OGGETTO: : Linea Ambiente s.r.l. – Procedimento coordinato ai sensi del D.Lgs n.152/2006 ed art.5 bis L.R.11/2001 e s.m.i. – Richiesta di giudizio di compatibilità ambientale (art.23 D.Lgs n.152/2006 e L.R. 11/2001) contestuale alla richiesta di Autorizzazione Integrata Ambientale (art. 29 ter-sexies D.Lgs n.152/2006) ed Autorizzazione Paesaggistica (art. 146 D.Lgs n.42/2004). Modifica sostanziale Discarica III° Lotto Linea Ambiente, inquadrata in sottocategoria ex art. 7 comma 1 let. C) D.M. 27.09.2010, località Torre Caprarica Grottaglie (TA) – Ottimizzazione orografica dei profili attualmente autorizzati – rinvio della Conferenza di Servizi conclusiva

Verbale n. 31 del 14.03.2017

Ditta: **LINEA AMBIENTE S.r.l.** – “Discarica III lotto in Comune di Grottaglie –
Impianto IPPC sottocategoria – Richiesta ulteriori precisazioni in ordine alla
validazione delle modalità operative gestione biogas discarica”

Verbale n. 39 del 10/07/2017

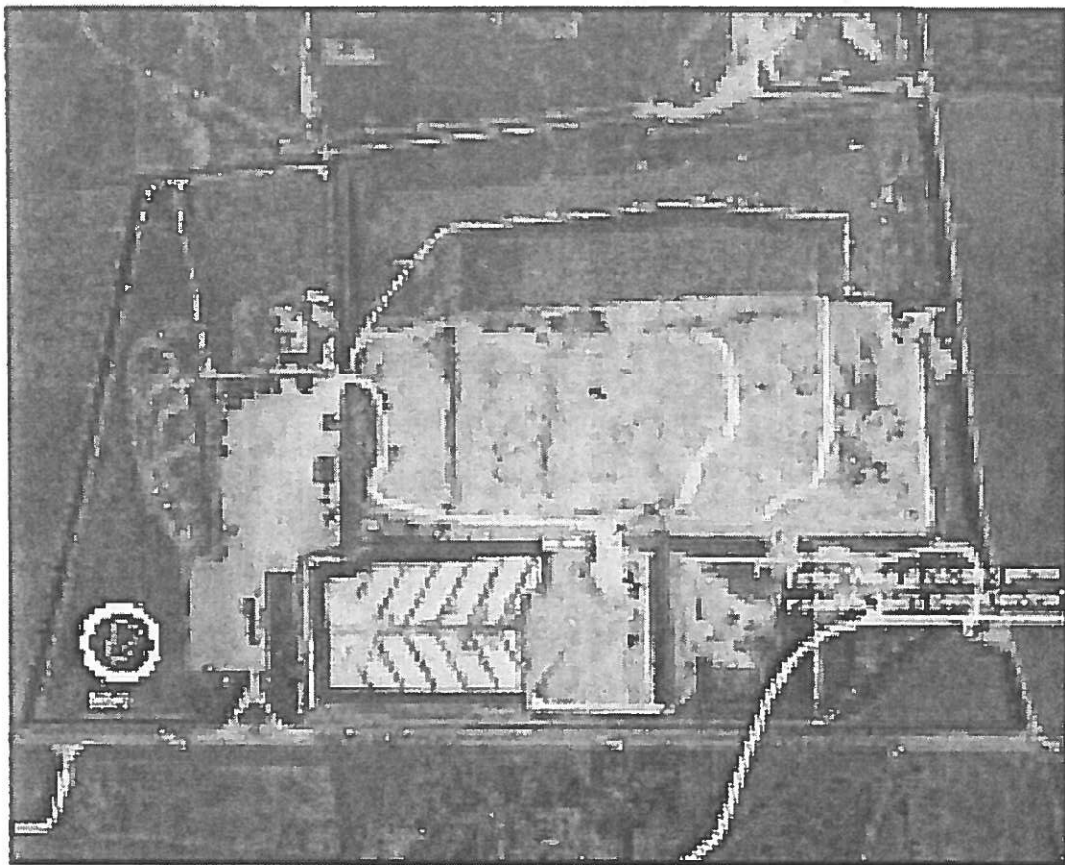
Soprattutto manca una valutazione degli impatti cumulativi che tenga conto delle emergenze ambientali presenti nell'area come, a puro titolo esemplificativo e non esaustivo, la cava con discarica posta al di là della SS 603 (vedi foto che segue).

Chiaramente una valutazione che correttamente tenga conto degli impatti cumulativi (traffico, polveri ed emissioni in genere) porta ad un risultato ben diverso delle incidenze sulle matrici ambientali.
